1.1 CONCEPTO TÉCNICO No.:	5454
1.2 ÁREA:	Investigación y Desarrollo
1.3 COORDINACIÓN:	Conceptos Técnicos
1.4 CARTA REMISORIA No.	RO-34263

2.1 SOLICITANTE:	Secretaría Distrital de Planeación – Dirección de Patrimonio y Renovación Urbana
2.2 LOCALIDAD:	3. Santa Fe
2.3 UPZ:	91. Sagrado Corazón
2.4 PLAN PARCIAL:	Plan Parcial de Renovación Urbana "Sector Sur de San Martín"
2.5 ÁREA (Ha):	16,45
2.6 FECHA DE EMISION:	21 de enero de 2009
2.7 TIPO DE RIESGO:	Riesgo Público y Remoción en Masa
2.8 VIGENCIA:	Temporal, mientras no se modifiquen significativamente las condiciones físicas del sector.

CT – 5427 – Plan Parcial de Renovación Urbana "Sector Sur de San Martín"

Figura 1. Localización general del polígono del plan parcial "Sector Sur de San Martín" de la localidad Santa Fe y Zonificación de Amenaza por Remoción en Masa de acuerdo con el Plano Normativo del POT

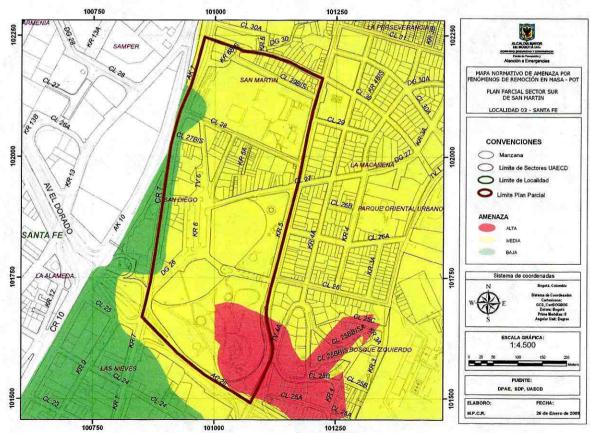
Como fuente primaria de consulta, se ha empleado los planos normativos de Amenaza por Remoción en Masa y Amenaza de Inundación por Desbordamiento del Decreto Distrital 190 de 2004 (el cual compila las disposiciones contenidas en los Decretos 619 de 2000 y 469 de 2003 o Plan de Ordenamiento Territorial de Bogotá - POT); así como la "Zonificación de Riesgo por Inestabilidad del Terreno para Diferentes Localidades en la Ciudad de Santa Fe de Bogotá D.C.", realizada por el FOPAE a través de la firma Ingeocim Ltda., en 1998. De acuerdo con el estudio enunciado y con los planos normativos de amenaza del POT, el área donde se encuentra localizado el Plan Parcial de Renovación Urbana "Sector Sur de San Martín" corresponde a una zona con categorías de amenaza baja, media y alta por fenómenos de remoción en masa. Ver Figura 1.

De acuerdo con la metodología descrita, se estableció que el polígono "Plan Parcial de Renovación Urbana Sector Sur de San Martín", presenta condiciones de amenaza baja, media y alta por fenómenos de remoción en masa, por lo que se ajustó la Zonificación del Plano Normativo "Amenaza por Remoción en Masa" que establecía un nivel de amenaza media para gran parte del polígono del Plan Parcial.

ANEXO 1: MAPA DE ZONIFICACIÓN DE AMENAZA POR FENÓMENOS DE REMOCIÓN EN MASA EN EL POLÍGONO DEL PLAN PARCIAL DE RENOVACIÓN URBANA SECOR SUR DE SAN MARTÍN CONCEPTO TÉCNICO PARA PROGRAMA DE PLANES PARCIALES GOBJERNO SEGURIDAD Y CONVIVENCIA Fondo de Prevención y Atención a Emergencias

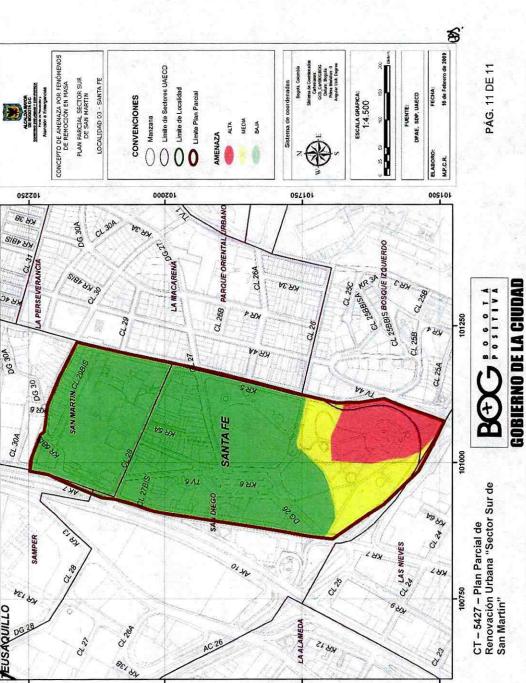
La zonificación de amenaza por fenómenos de remoción en masa, tal como fue ajustada, se presenta en el Anexo 1.

- ➢ El polígono "Plan Parcial de Renovación Urbana Sector Sur de San Martín", presenta amenaza baja, media y alta por fenómenos de remoción en masa, tal como se presenta en el mapa anexo a este concepto técnico.

- ➢ Por consiguiente y para incorporar el sector del plan parcial que se encuentra en zonas de amenaza media y alta al desarrollo urbano de la ciudad, es necesario que se cumpla por parte del solicitante de la licencia de urbanización, previa adopción del plan parcial, con lo expuesto en el Artículo 141 del Decreto Distrital 190 de 2004 (POT) y dar aplicación a los términos de referencia de la resolución No. 227 de 2006 de acuerdo con la normatividad vigente, para adelantar el respectivo estudio detallado de amenaza y riesgo por remoción en masa que contemple los diseños de las medidas de mitigación.
